## 改善箇所説明図④

### 不具合発生箇所

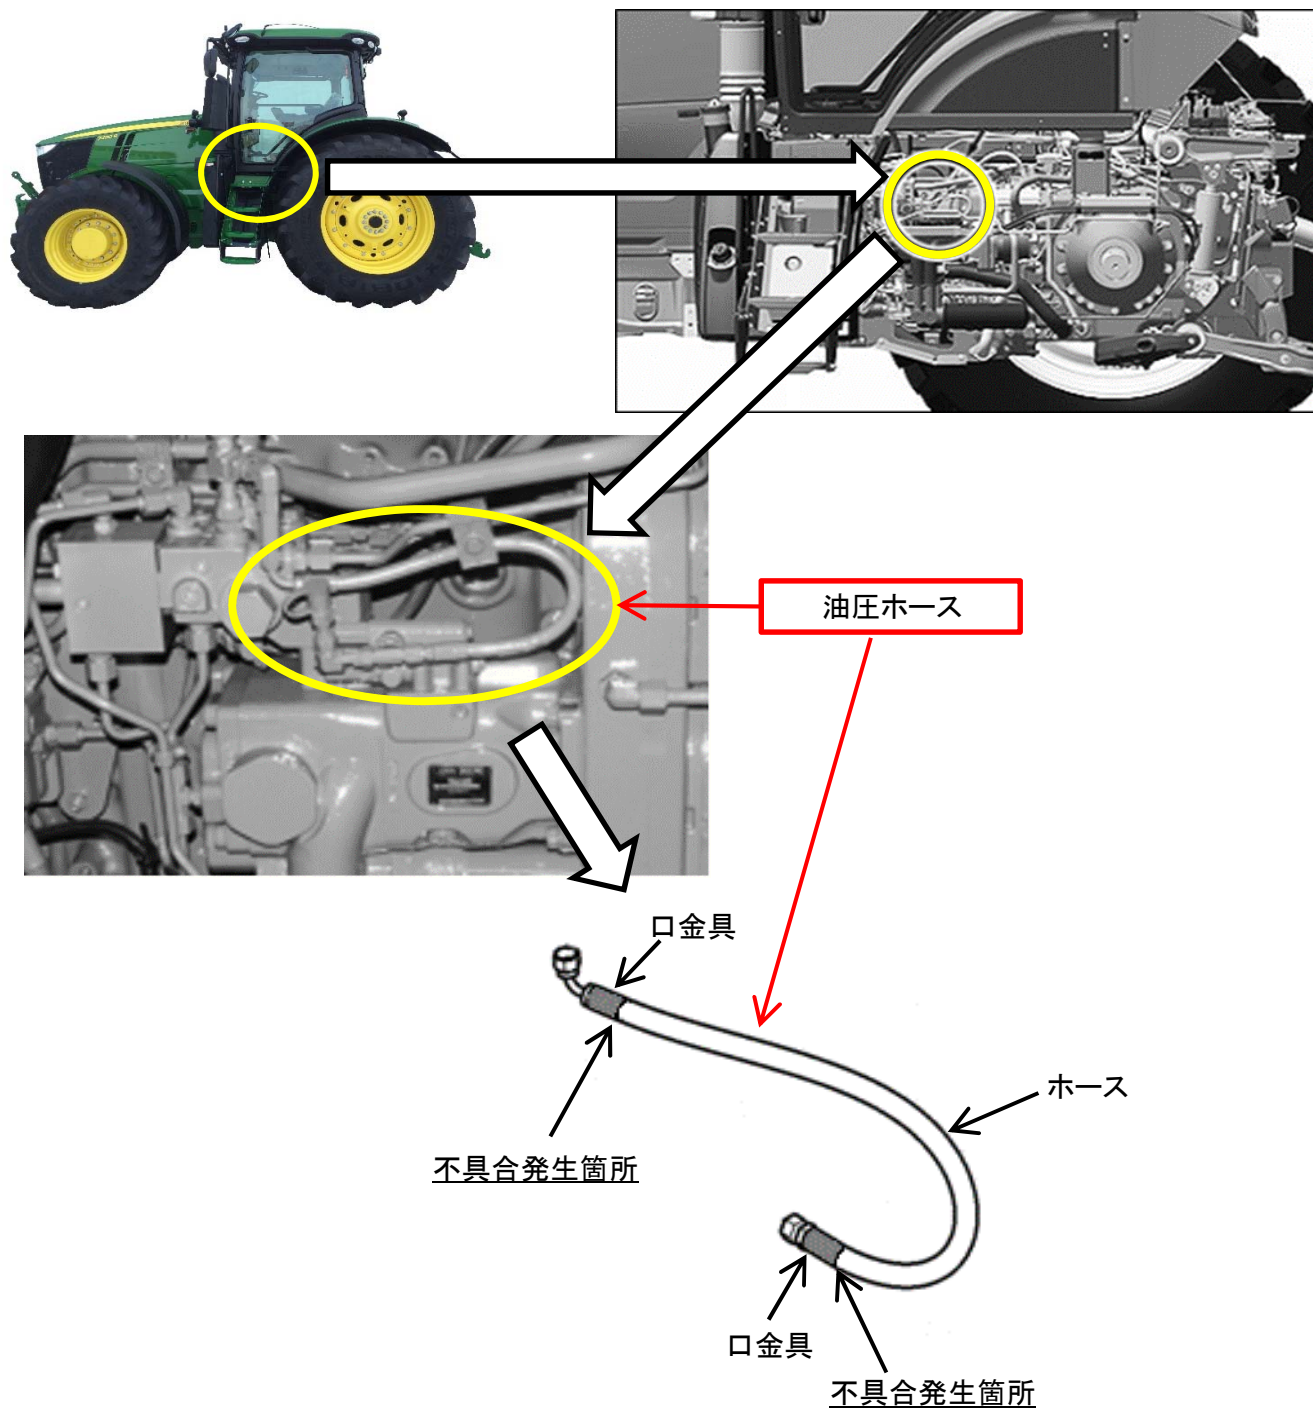
農耕トラクタの静油圧式無段変速機（HST）において、ロードセンシング回路の油圧ホース口金具とホースの組付けが不適切なため、挿入代が不足しているものがある。そのため、そのままの状態で使用を続けると、油圧によってホースが抜けて作動油が漏れ、最悪の場合、警告等が点灯し、フェールセーフ制御となり、走行不能となるおそれがある。

全車両、油圧ホースを新品に交換し、適切に組付ける。

図④は交換部品を示す。

油圧配管の口金部に白色のペイントを塗布する
